Oggetto: AIA n. 11/12 del 05/10/2012 rett. n. 5 del 24/05/2013- Ditta ALL. COOP. Società Cooperativa Agricola - Sede impianto: Strada Provinciale 22, Mosciano Sant'Angelo (TE). Procedimento di istanza di Modifica Sostanziale. Riscontro nota regionale acquisita al prot. ARTA n. 43553 del 07/09/2021

D. Lgs 152/2006, parte II, titolo III bis
Procedimento su istanza di Modifica sostanziale
AIA n. 11/12 del 05/10/2012 rett. n. 5 del 24/05/2013

Azienda: ALL. COOP. Società Cooperativa Agricola
Sede: Strada Provinciale 22, Mosciano Sant'Angelo (TE)
Attività industriale: 6.4a, 6.4b, 6.5

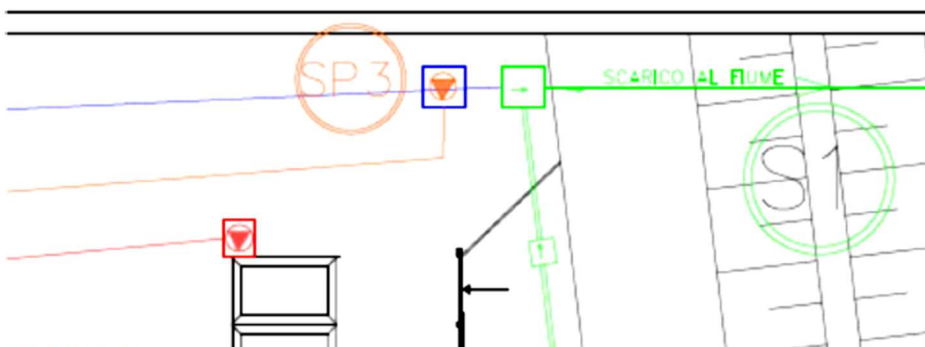
I pozzetti SP2 e SP3 non partecipano alla gestione delle acque meteoriche e sono utilizzati solo in condizioni di emergenza.

Dalla planimetria in allegato D.1.2 si evince (vedi stralcio sotto riportato) che il pozzetto SP2 è posto sul bypass di una parte delle acque meteoriche, ma non è chiaro dove confluisca. Inoltre confluiscono al pozzetto sia le acque di prima pioggia sia le acque bianche.

Analogamente per lo scarico SP3, nello stesso confluiscono le acque bianche (linea azzurra) e fuoriescono acque di una colorazione non riportata in legenda. In base alla planimetria lo scarico SP3 è collegato con lo scarico finale S1 (vedi stralcio sotto):

- ⇒ Riportare su planimetria le aree asservite alla rete di raccolta delle acque di prima pioggia ed i criteri di scelta.
- ⇒ Chiarire se e come si separano le acque di prima pioggia dalle acque eccedenti per le aree asservite, ovvero se tutte le acque meteoriche sono avviate all'impianto di depurazione. Indicare altresì come si gestiscono eventi meteorici particolarmente intensi. Specificare la confluenza delle acque meteoriche ritenute non a rischio di dilavamento di sostanze pericolose.

- Vedi "Allegato D3 planimetria rete fognaria rev4 28-09-2021"
- In riferimento alla Tabella D.2.4 dell'ETD si allega la planimetria "REGIMAZIONE ACQUE ALL.COOP rev2 20-04-2021".
Si evidenzia che, le acque meteoriche provenienti dalle aree A-B-C-D-D1-E-F, alle quali si aggiungerà la futura area K1, non sono avviate alla depurazione, ma scaricate direttamente al fiume, mentre le acque meteoriche provenienti dall'area G sono avviate alla vasca di prima pioggia.
